**RAPPORTO SULLE ATTIVITÀ PER LA PROGETTAZIONE ED ESECUZIONE
DELLE OPERE DI COMPENSAZIONE E MITIGAZIONE FUORI RECINZIONE**

AREE A VERDE "CRITICHE"

Milano, 17 febbraio 2016

PROPOSTA DI RICOLLOCAZIONE OPERE DI COMPENSAZIONE AMBIENTALE

**TAVOLE CON INDIVIDUAZIONE DELLE AREE IN CUI SARANNO
RICOLLOCATE LE OPERE A VERDE**

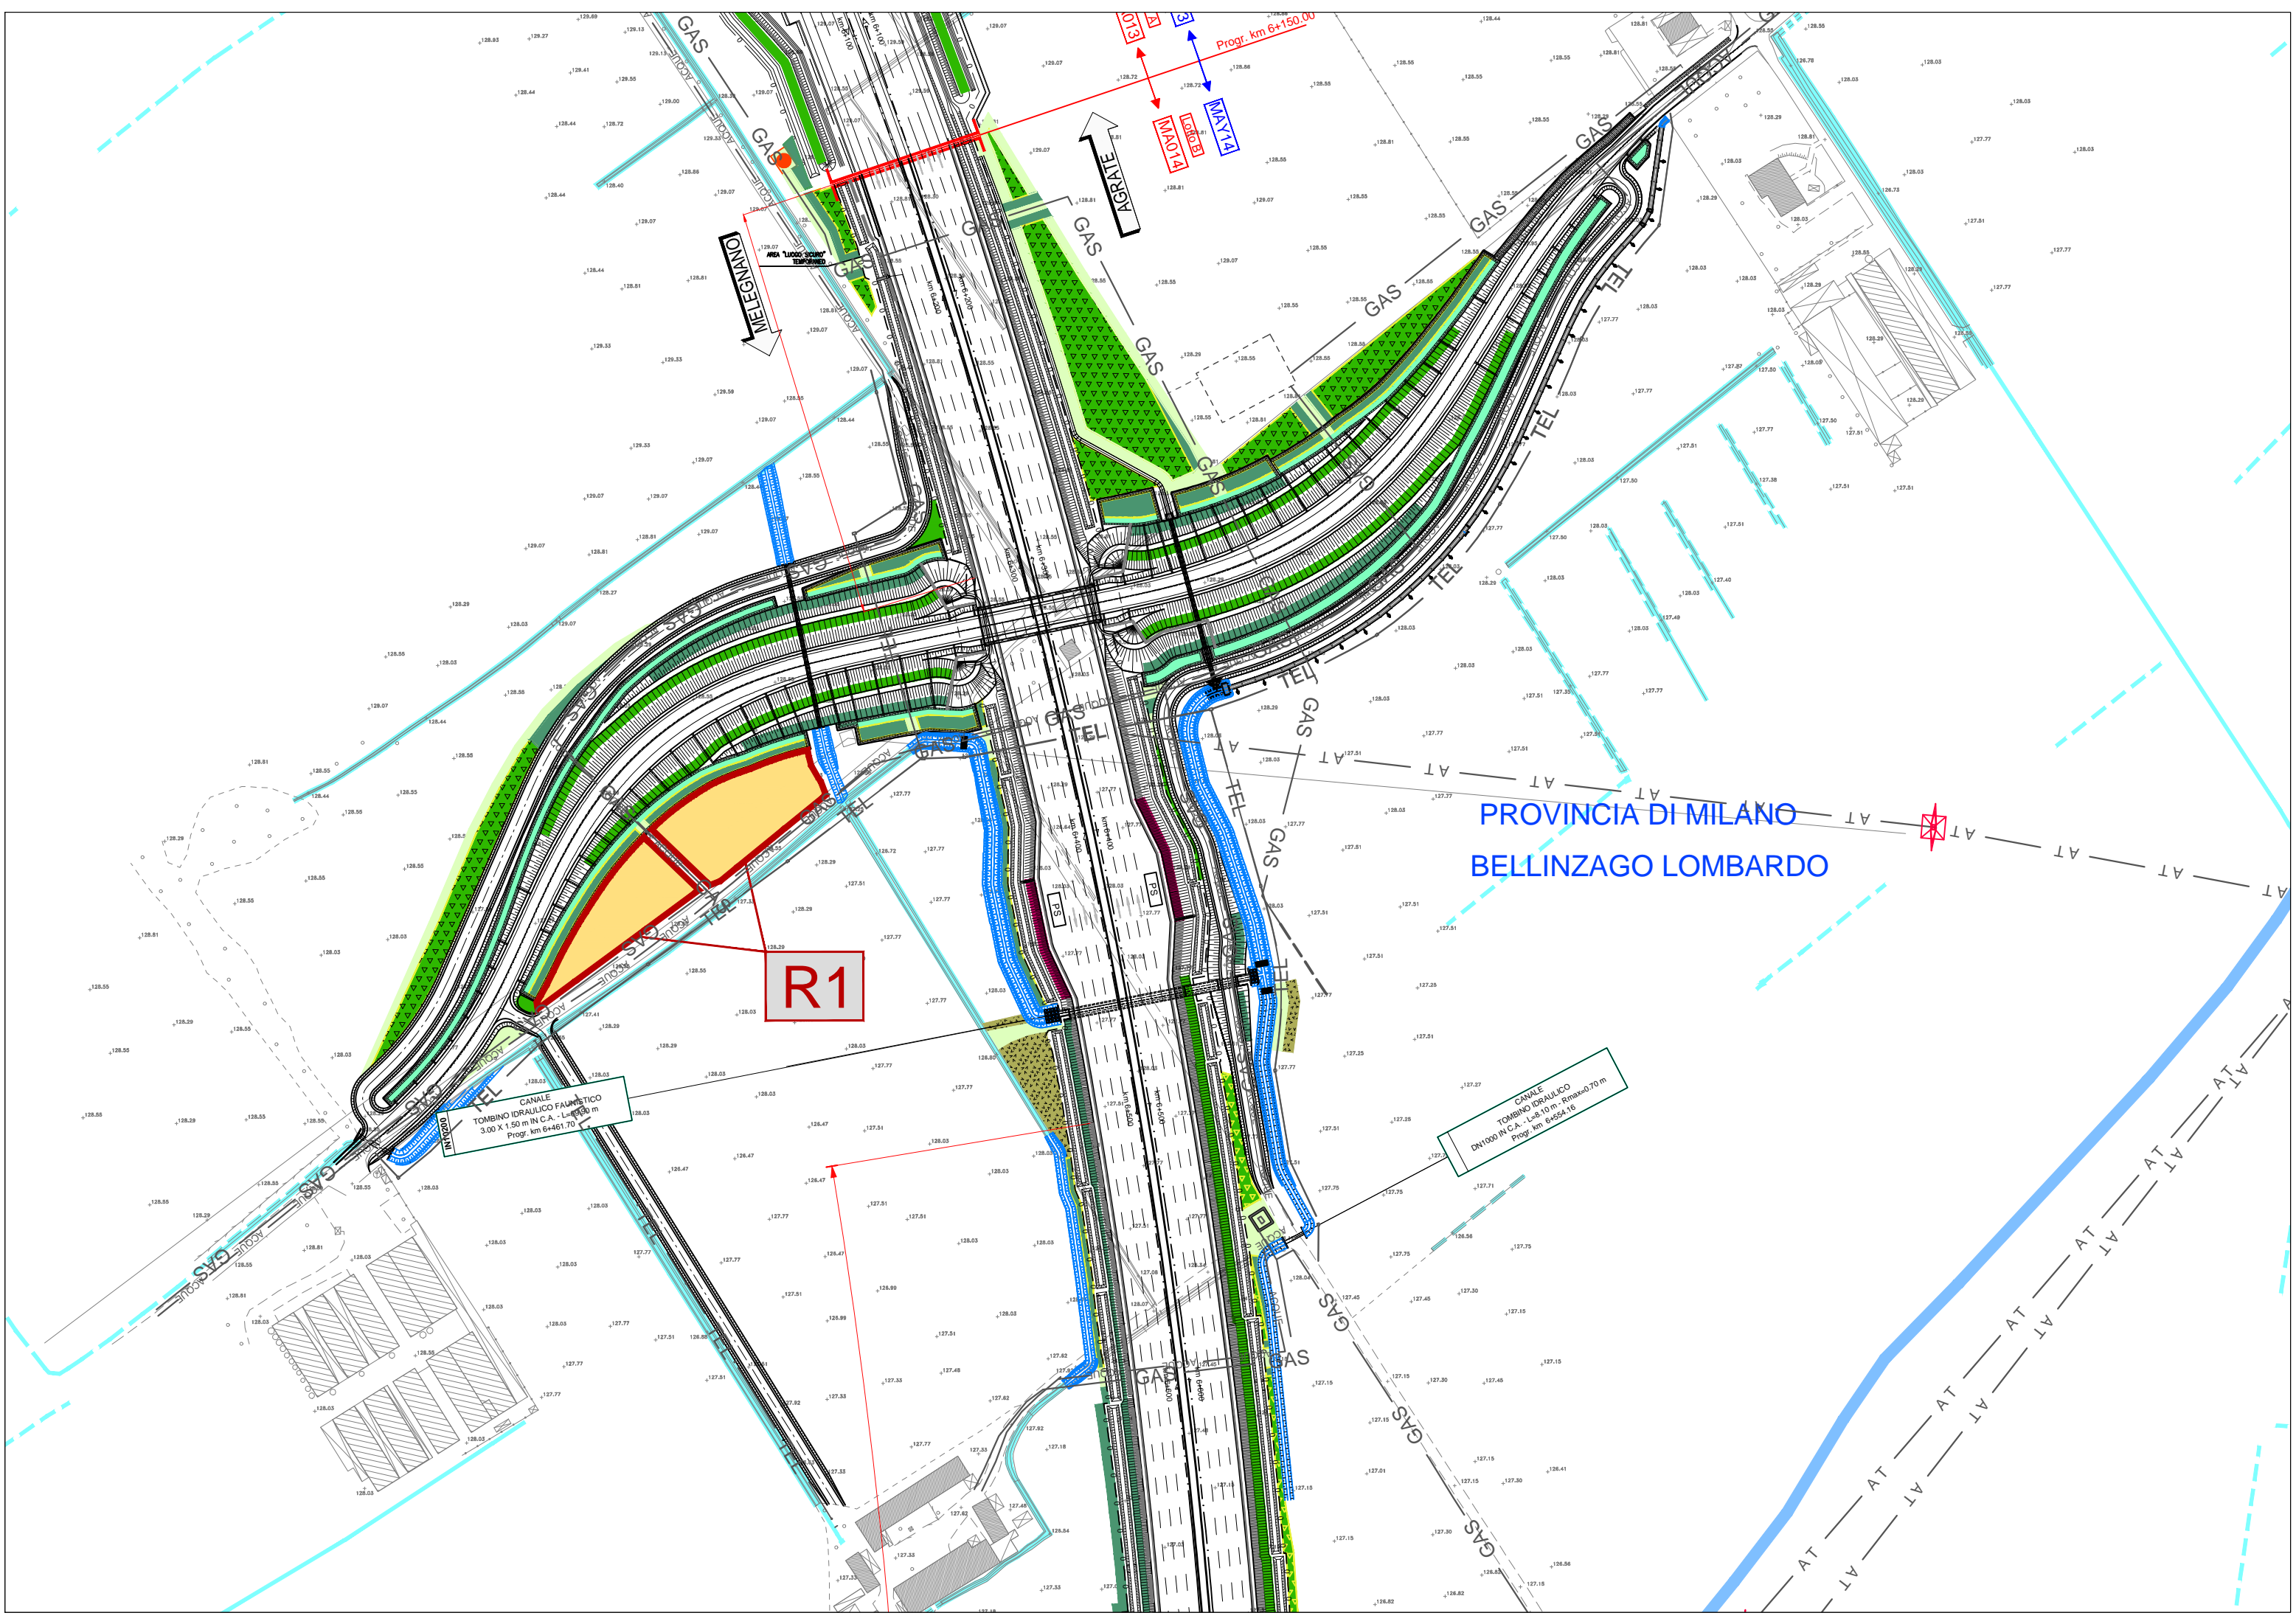
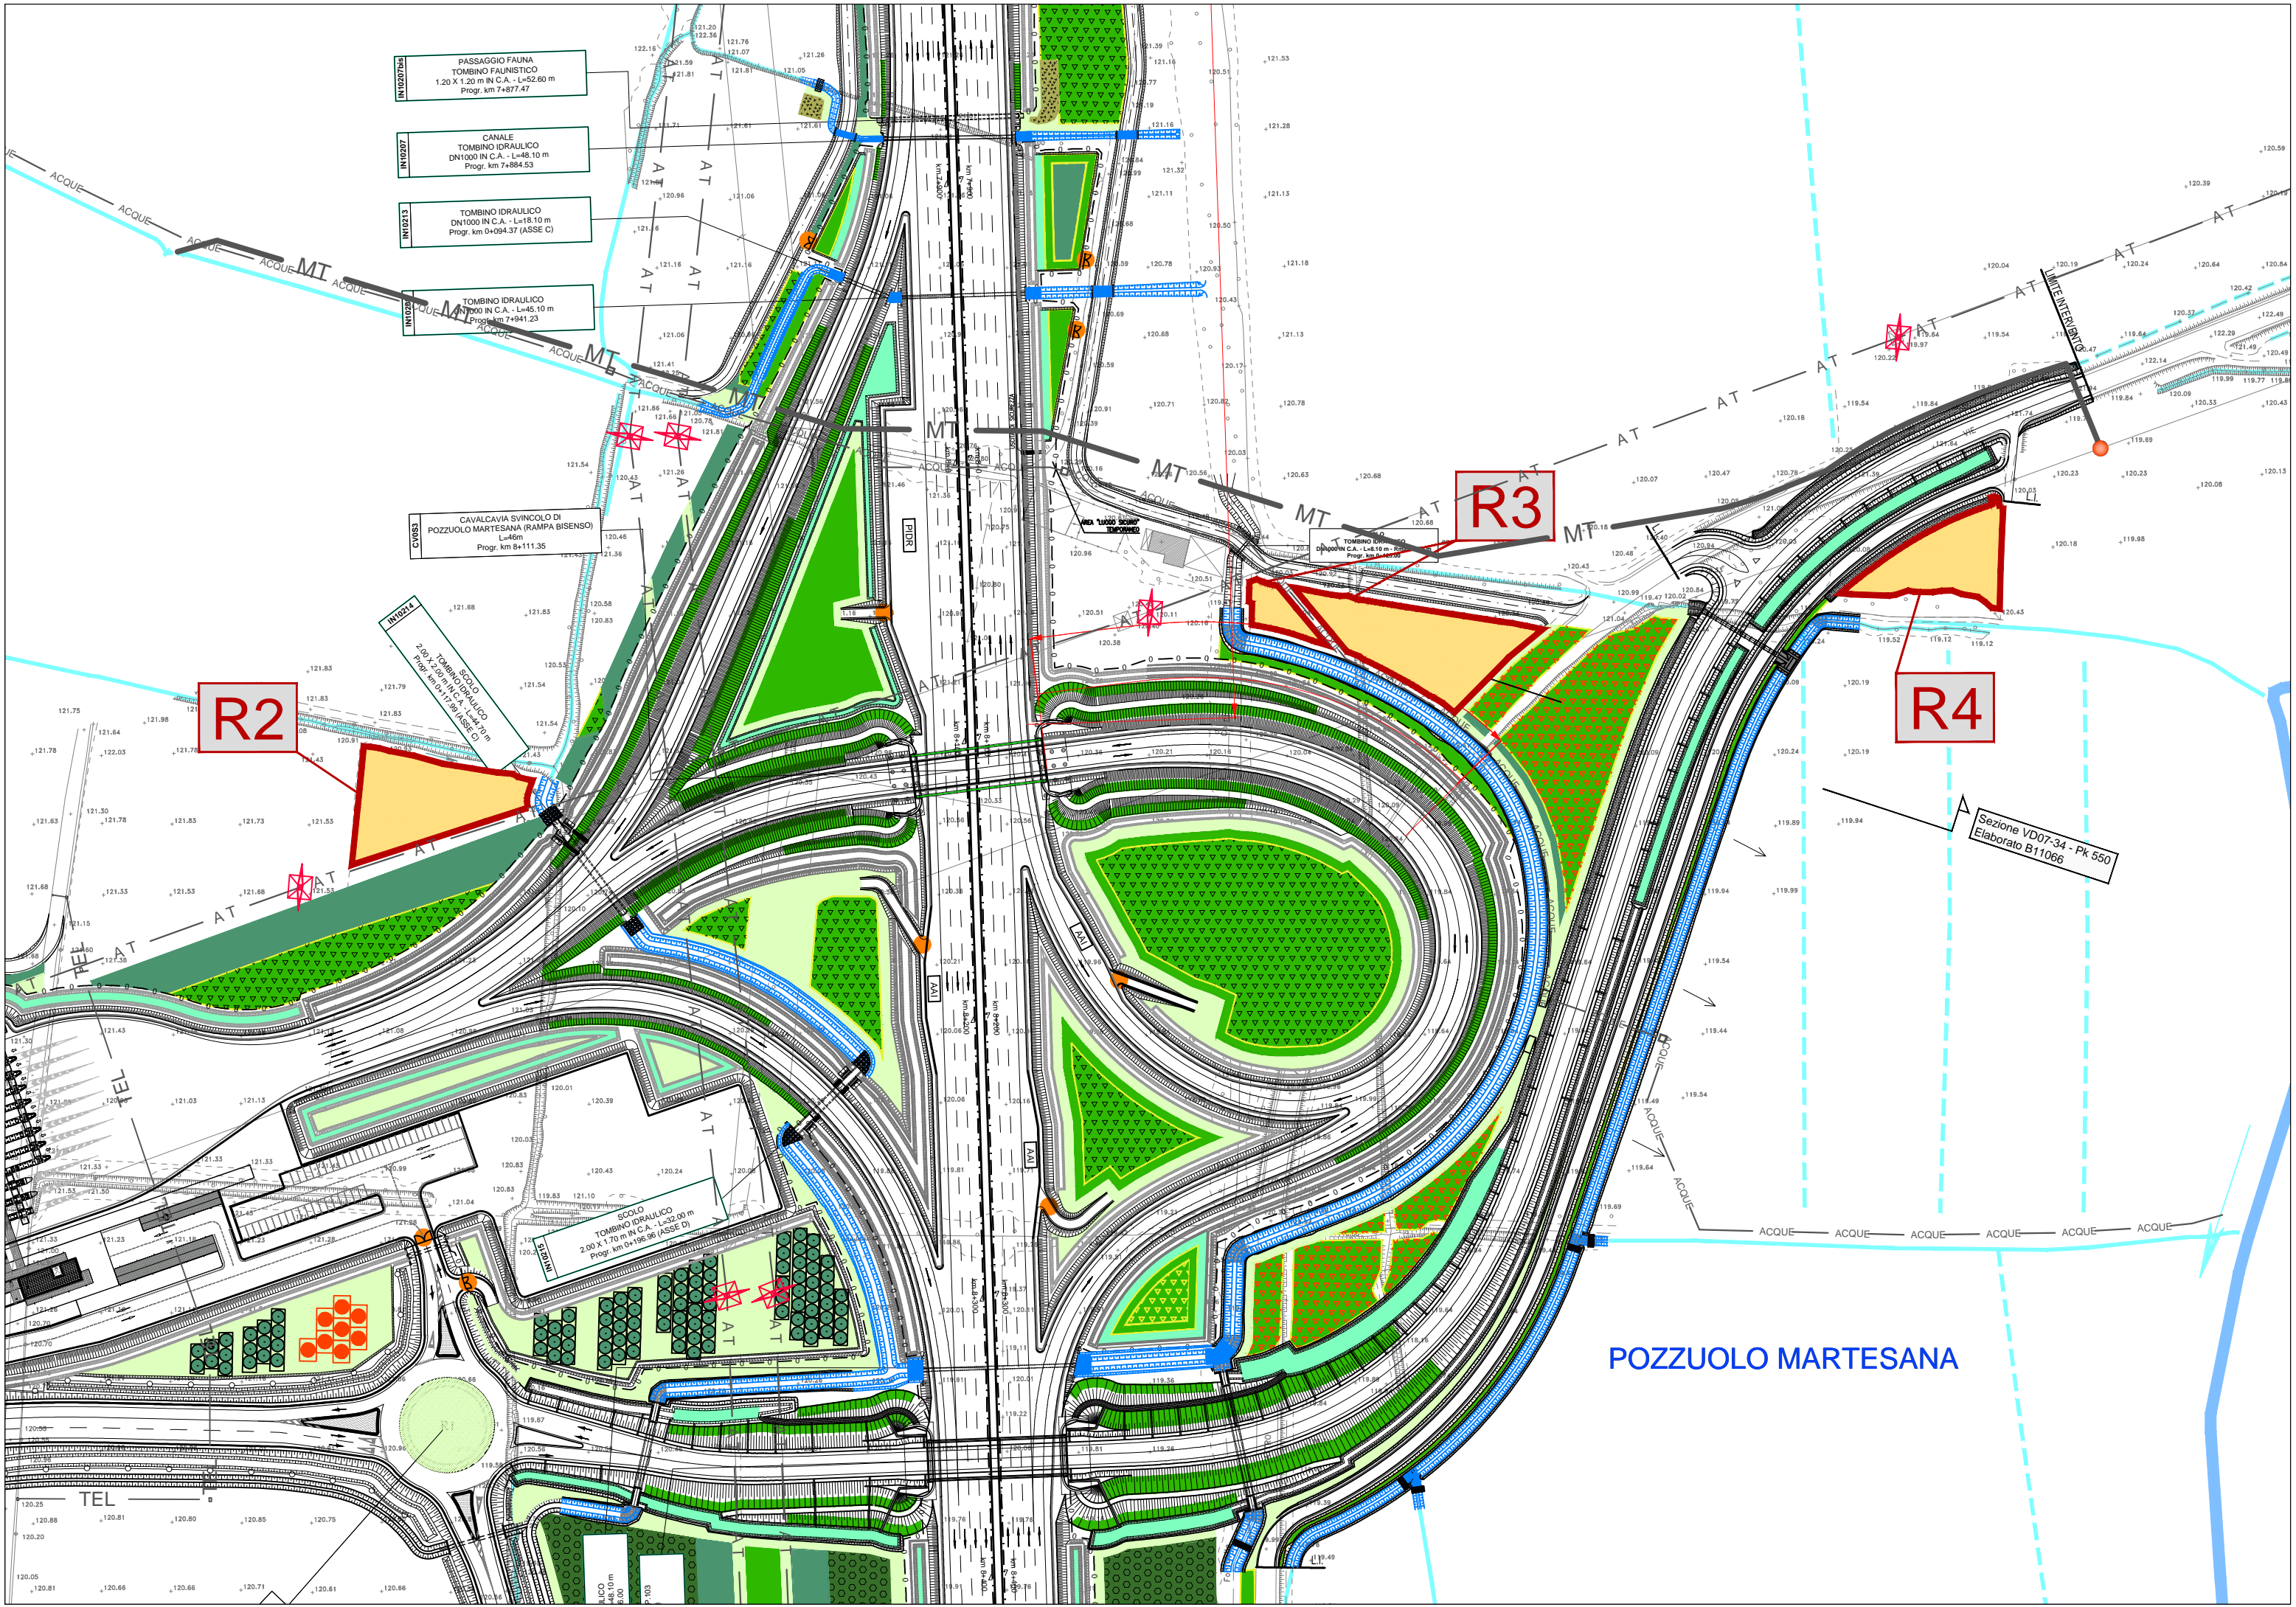
Nelle tavole allegate si riportano le aree per cui è previsto lo spostamento delle opere a verde, contornate di rosso e identificate con il codice S ed un numero progressivo (ad es.: S8). Sono inoltre stati individuati i reliquati in cui sarà previsto il ricollocamento delle opere a verde, indicate nelle tavole con un retino giallo ed un codice R seguito dal numero progressivo (ad es.: R5). Gli stralci cartografici sono in scala 1:2.000.

Tutte le essenze (alberi ed arbusti) saranno ricollocate nelle nuove aree, in modo tale da mantenere invariate le quantità rispetto a quanto già approvato nel Progetto Esecutivo e a quanto previsto nel Progetto Definitivo. Dovrà essere invece adeguata la tipologia delle specie vegetali a seconda della consociazione vegetazionale più idonea (ripariale o planiziale) in funzione del nuovo sito di piantumazione oltre che all'aggregazione delle specie arboree in funzione delle loro altezze (I, II e III grandezza) così da ridurre l'ombreggiamento verso i campi agricoli.

All'interno dei reliquati individuati sono state calcolate le aree effettivamente disponibili per il ricollocamento delle piante mantenendo le distanze di rispetto dalle interferenze, dai canali e delle viabilità confinanti.
